Quidway S5000系列交换机R0025P02版本发布

Quidway S5000系列交换机R0025P02版本正式发布, 发布范围为国内和海外市场。
版本配套关系请参考如下版本配套表:

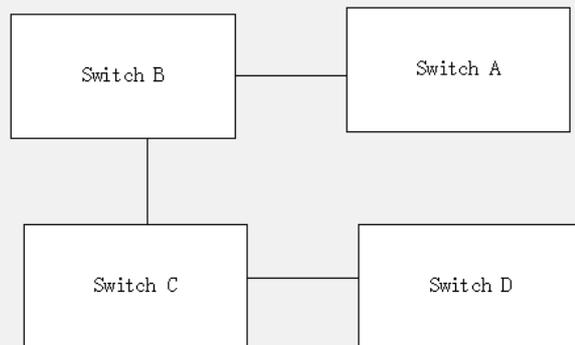
交换机全局使能STP，某端口上去使能STP。

在去使能STP的端口上进行“shutdown/undo shutdown”操作，仍然有端口discarding或者forwarding的日志信息。
